**Avis délibéré de l’Autorité environnementale sur
l’exploitation du lit de la Rivière des Remparts dans le cadre
du plan de gestion du profil en long du cours d’eau, à Saint-
Joseph (974)**

n°Ae : 2020-97

Avis délibéré n° 2020–97 adopté lors de la séance du 10 mars 2021

Figure 3 : Vue amont de la Rivière des Remparts (source : dossier)

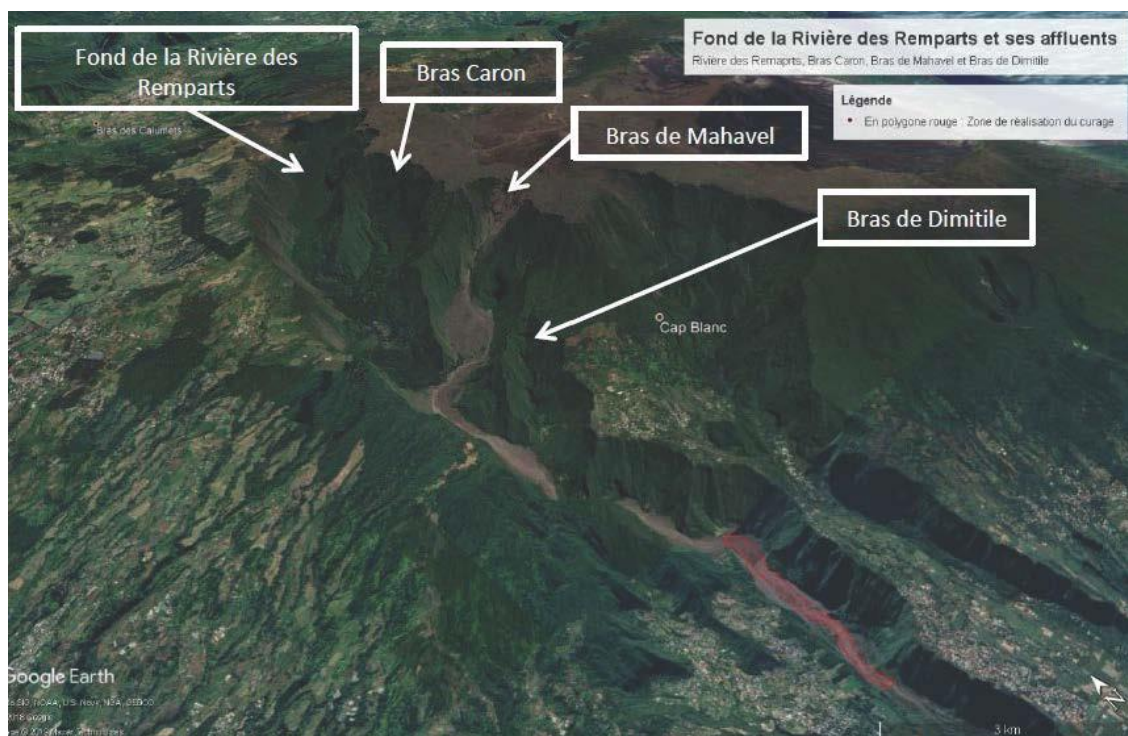
Le diagnostic paysager conclut à un niveau d'enjeu fort. Cependant l'impact paysager est sous-estimé. Pendant la phase chantier premièrement, l'argument développé étant que, depuis l'approbation du PGPL en 2011, plusieurs opérations de curage ont déjà été effectuées, que celles-ci étaient à l'époque conduites par un groupement de quatre entreprises quadruplant l'impact négatif des engins en action dans le fond de la ravine. L'impact paysager à l'issue du chantier, ne paraît pas non plus évalué correctement ni avec les bons outils. D'une part, l'impact visuel à hauteur d'homme dans le lit de la rivière est très peu ou mal représenté, et celui depuis le haut des remparts (toujours à hauteur d'homme) bien qu'évoqué, ne l'est pas non plus. D'autre part, le projet, conçu comme un projet routier, ne présente aucune coupe paysagère transversale. Il n'appréhende pas suffisamment l'interface avec les berges de la rive non touchées alors que c'est justement au niveau de ces franges que se lira de manière la plus criante l'artificialisation de la partie du lit dont le profil aura été remanié. Seuls des principes de talutage, qui pourront atteindre dix mètres de haut, sont présentés avec des pentes de 3H/1V ou 3H/2V selon la hauteur à régler. Les pentes actuelles du terrain naturel des berges ou des îlots peuvent être plus plates ou plus raides, ce qui confèrera aux talus créés un caractère rigide et artificiel dans le paysage. À l'aboutissement de l'intervention (PK 7,9 au lieudit le Bloc), c'est une pente de 20 % qui est prévue pour rattraper la hauteur de dix mètres atteinte par le creusement.

L'autre impact fort sera l'aspect du fond de fouille et sa granulométrie, dite restituée, mais les photos tirées de la première partie de la phase 1 déjà achevée ne sont pas très convaincantes (voir aussi figure 2). On peut relever une incohérence entre une répartition « homogène » des matériaux et leur disposition de façon « aléatoire ». Le porteur de projet compte sur les futures crues pour assouplir le dessin de la rivière et lui redonner son aspect de tresse et sa granulométrie.

- ***mieux évaluer l'impact paysager depuis le lit de la rivière, les chemins de randonnée et le haut des remparts par des vues et des simulations à hauteur d'homme,***
- ***privilégier les coupes paysagères transversales et prévoir des pentes de talus plus douces pour mieux gérer la transition entre le lit creusé artificiellement et les berges laissées en l'état,***
- ***donner davantage de garanties sur la remise en état du fond de fouille au regard de la granulométrie des matériaux et de leur répartition.***
